## **INTEGRAZIONI E CHIARIMENTI**

**Richiesta di integrazioni CTVA n. 2037 del 16-02-2024  
ID\_VIP 10119**

**PROGETTO H2 ERA GREEN VALLEY - SOLARE**

**IMPIANTO FOTOVOLTAICO A TERRA DELLA POTENZA  
NOMINALE DI CIRCA 84 MW<sub>p</sub> NEL COMUNE DI FIGLINE E  
INCISA VALDARNO (FI)**

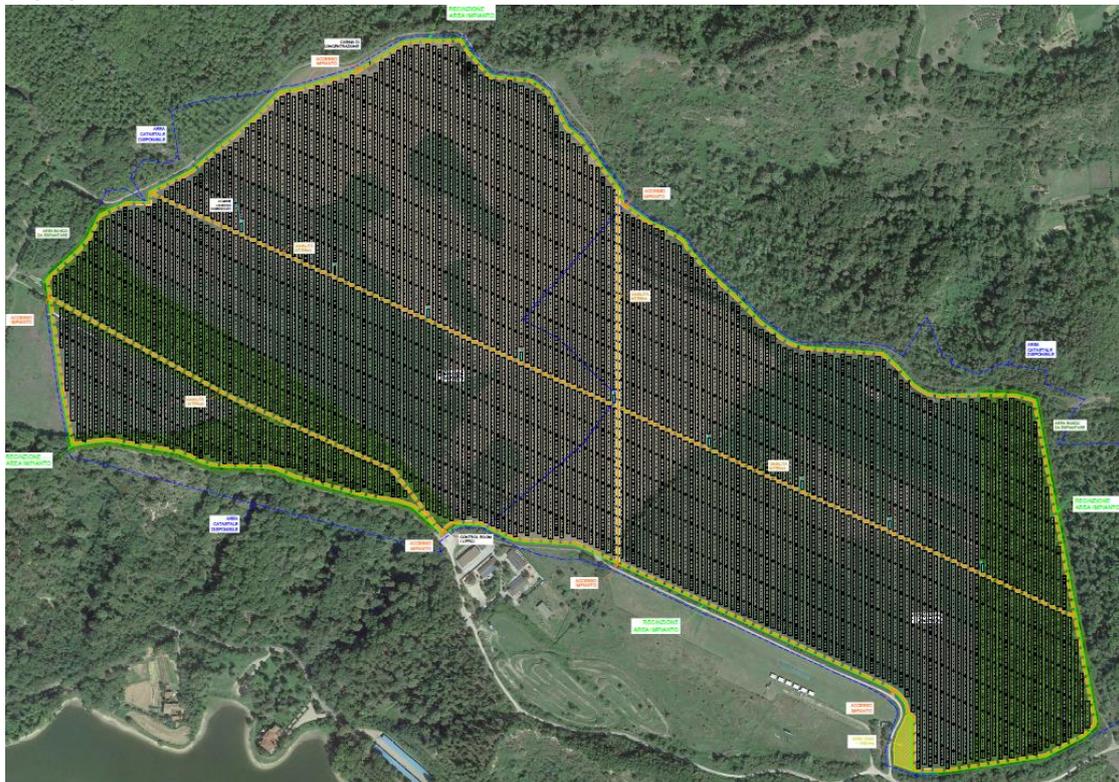
*1.1 Si richiede di aggiornare lo Studio di Impatto Ambientale, la documentazione progettuale (ad es. Piano Preliminare di Utilizzo delle terre e Rocce da Scavo, cronoprogramma di realizzazione, Sterri e riporti, Piano di dismissione, ecc.) e la documentazione specialistica (ad es. Valutazione previsionale dell'impatto acustico ecc.), per renderli congruenti con le successive modifiche apportate anche con la documentazione integrativa (acquisita al protocollo MASE n. 197054 del 1.12.2023), anche in relazione agli aspetti relativi alle fasi di realizzazione e di dismissione delle opere in progetto (ad es. variante elettrodotto aereo, layout di progetto, ubicazione e composizione della siepe perimetrale, ecc.).*

Tenuto conto di quanto riportato sopra e delle indicazioni dei contributi istruttori si riporta di seguito la modifica di Layout dell'impianto fotovoltaico con le ottimizzazioni tecnologiche e di disposizione.

In riferimento al nuovo layout sull'indicazione ricevute è stato fortemente ridotto le aree interessate dal bosco. Dai 14 ettari iniziali si sono ridotti a poco più di 6 ettari

In riferimento alle indicazioni ricevute, si è provveduto a rivedere l'intero progetto riducendo il Layout dell'impianto che era stato valutato sulla zona boschiva lato sud est.

### POTENZIALI RICETTORI dell'AREA DELL'IMPIANTO FOTOVOLTAICO:

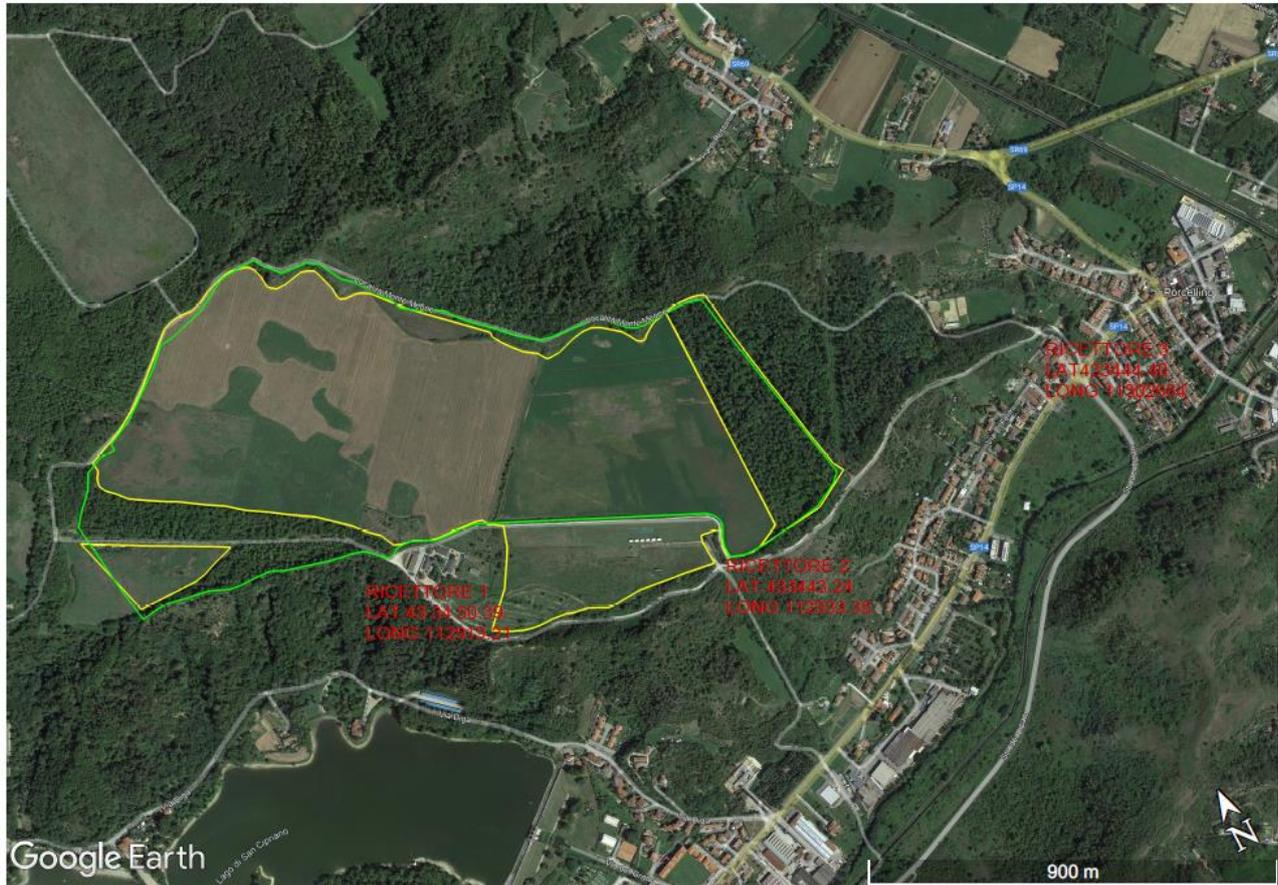
1.3 Anche con riferimento a quanto richiesto al punto 1.1, si richiede di integrare l'individuazione dei ricettori potenzialmente interferiti da tutte le opere di progetto (impianto di produzione, elettrodotti, cabine di trasformazione) sia con riferimento alla fase di costruzione sia con riferimento alla fase di esercizio, indicando per ogni ricettore la localizzazione, la tipologia, la destinazione d'uso ed il numero di piani.

Relativamente al rumore sono stati individuati quali ricettore potenzialmente disturbati i seguenti punti:

I ricettori riportati nella Relazione Acustica, presenti nell'area dell'impianto fotovoltaico, sono indicati nella tabella sotto riportata e nell'immagine soprariportata.

IL ricettore più impattato in quanto attiguo al campo fotovoltaico oggetto della presente è il canile posto lungo il lato sud del terreno. Tale ricettore non presenta personale permanente è comunque un'attività che ai fini del rumore ha caratteristiche anche di emettitore esso stesso. Si rimanda alla specifica valutazione del rumore aggiornata alla revisione 3 della presente integrazione. Prima dell'avviamento della fase esecutiva sarà necessario effettuare misure di verifica ai ricettori. In particolare per il punto di misura 3 dovranno eseguirsi misure presso la civile abitazione.

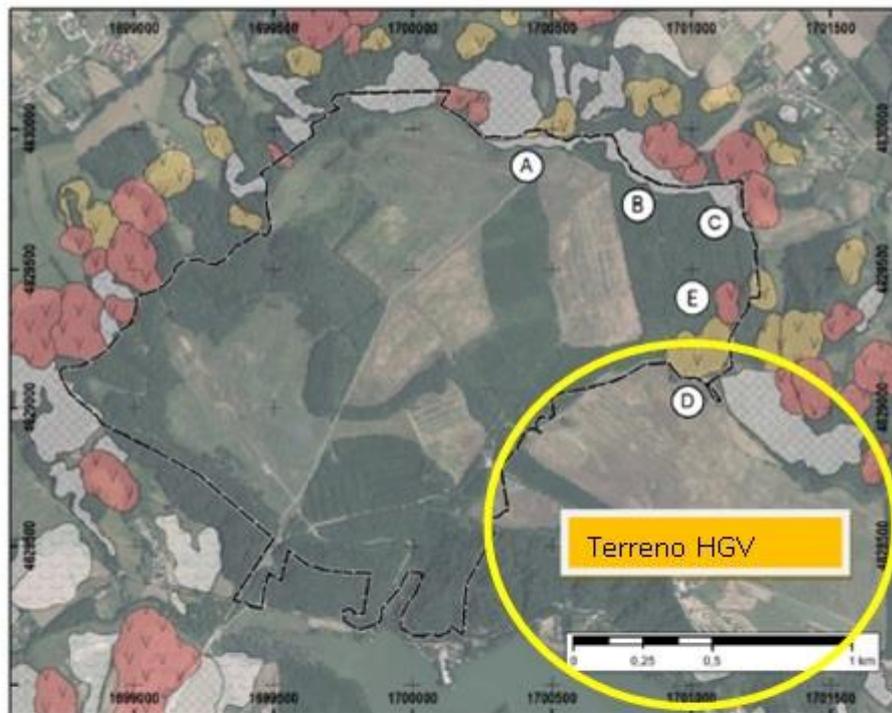
Quesito:

Gli sterri previsti sono finalizzati alla messa in sicurezza e si fa notare, che tutta l'area intorno è oggetto ripristini morfologici soprattutto nel Lotto C della miniera che risulta confinante con il terreno in questione.

Si riporta l'estratto del documento depositato al MASE per il ripristino della morfologia del Lotto C da parte di Enel già precedentemente autorizzato nel 2021.

Gli sterri e riporti individuati nella Tavola T08 del progetto sono gli interventi minimi di messa in sicurezza per l'utilizzo dell'area, tenuto conto la storicità del sito che tutt'ora è oggetto di importanti cambiamenti morfologici di messa in sicurezza.

*Inquadramento su ortoimmagine del tracciato di Connessione: Progetto di Sviluppo del cavidotto, prima revisione*

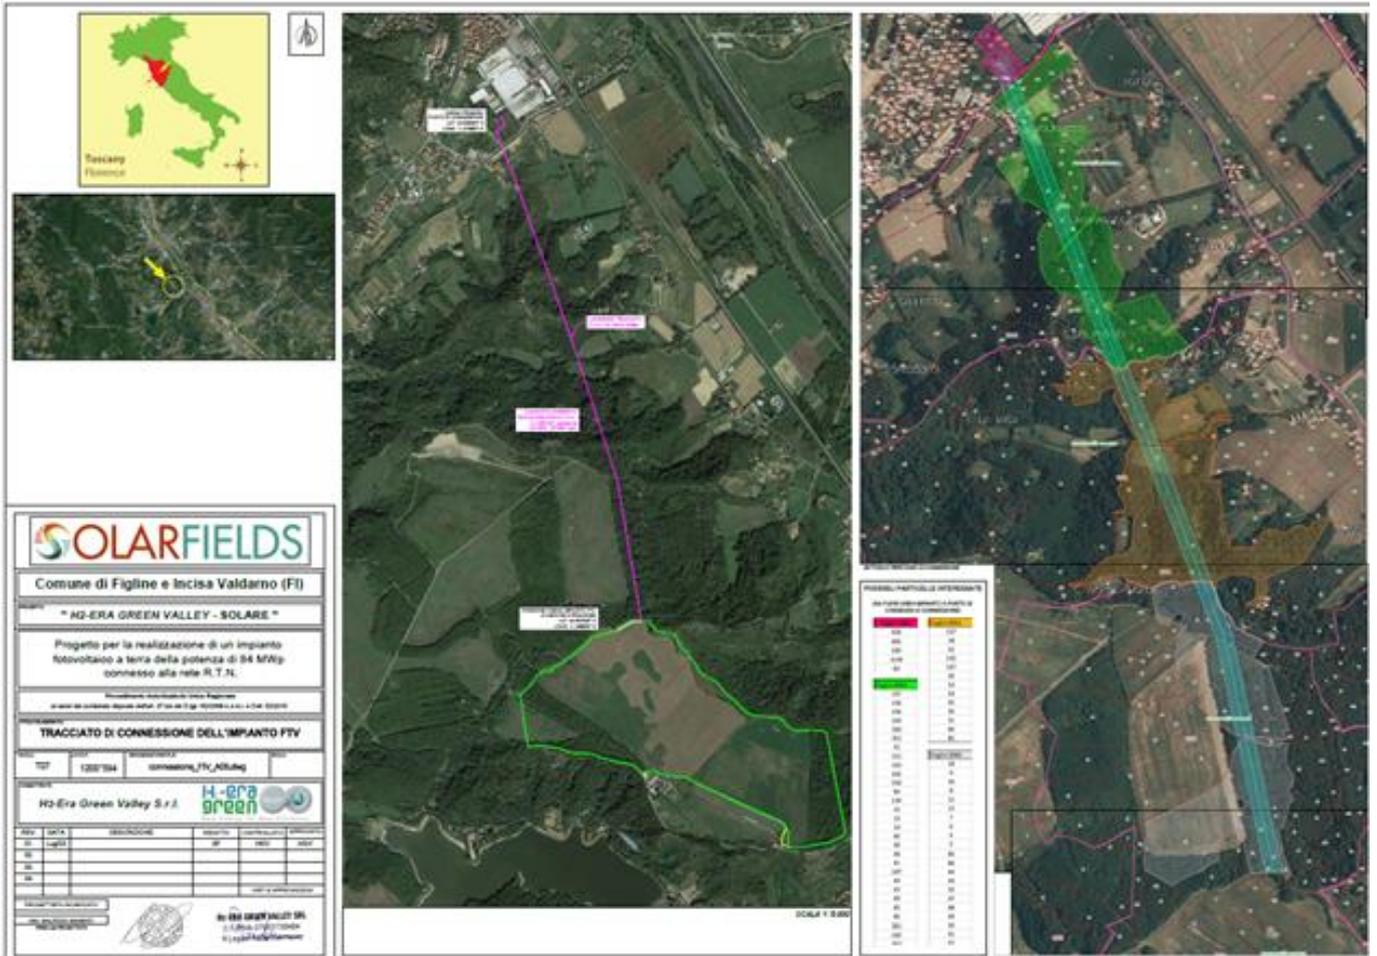
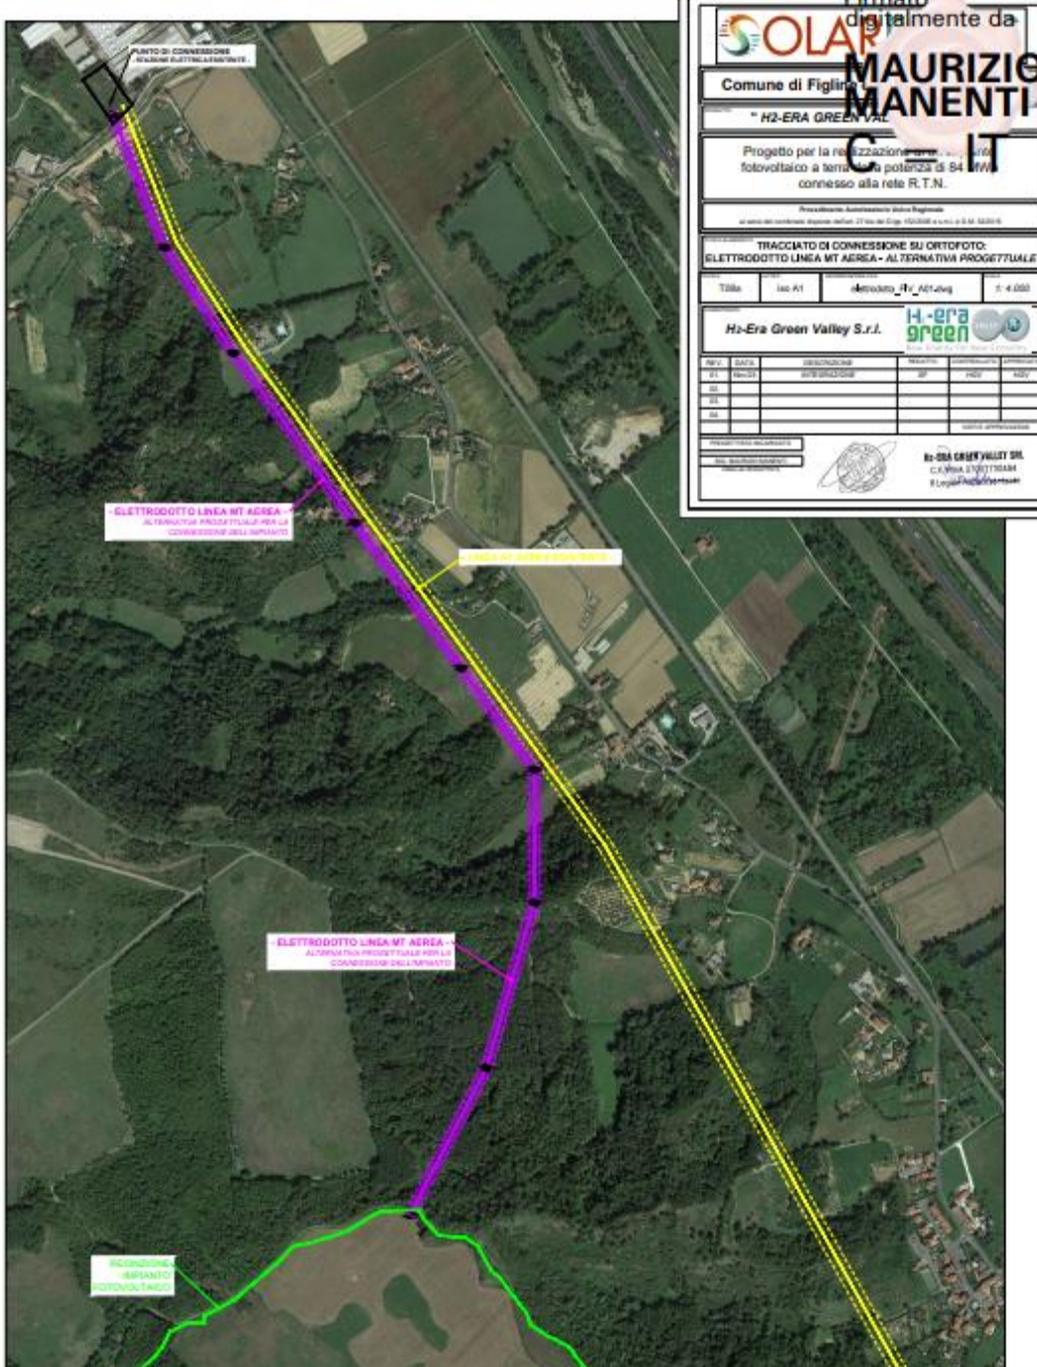
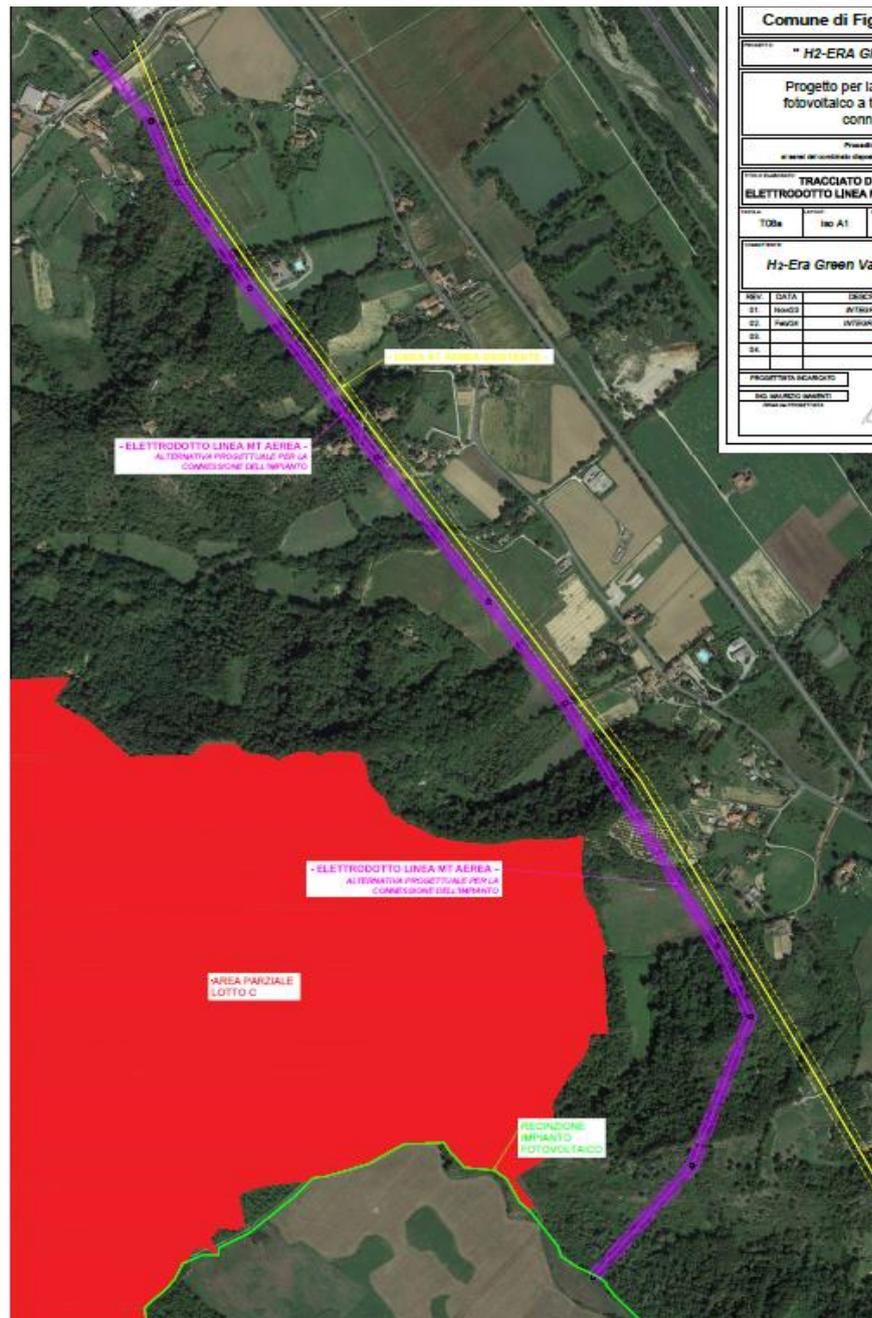
a) integrare il capitolo 3. "Alternative di progetto esaminate" del SIA dettagliando la descrizione delle alternative esaminate per ognuna delle opere in progetto (campo fotovoltaico, elettrodotto di connessione), anche in termini di tecnologie, modalità operative, ecc., ed indicando le ragioni alla base dell'opzione scelta, prendendo in considerazione gli impatti ambientali.

In fase iniziale era stato valutato un cavidotto interrato con un tracciato in direzione lineare verso lo stabilimento come riportato nella tavola T07 REV00.

Successivamente a queste osservazioni è stato proposto un Elettrodotta aereo che si sviluppa con un percorso parallelo all'elettrodotta AT ma che interferiva sempre nel lotto C, come da contributo istruttorio di gennaio 2024 da parte dell'osservatorio Permanente della Miniera di Santa Barbara.

Nell'ultima ipotesi pertanto si è ritenuto opportuno tener conto di tutti i contributi istruttori spostando ancora più a Sud la partenza dell'elettrodotto in modo da uscire completamente dall'area interessata dal ripristino della zona mineraria, denominata lotto C.

Di seguito si riporta l'attuale soluzione proposta, come riportata meglio nella Tavola T08 a-b-c

Al fine di ottemperare a tutte le osservazioni ricevute in merito al cavo interrato si è provveduto a modificare 2 volte il progetto in un elettrodotto parallelo alle attuali linee AT che sia fuori dal perimetro del Lotto C minerario.
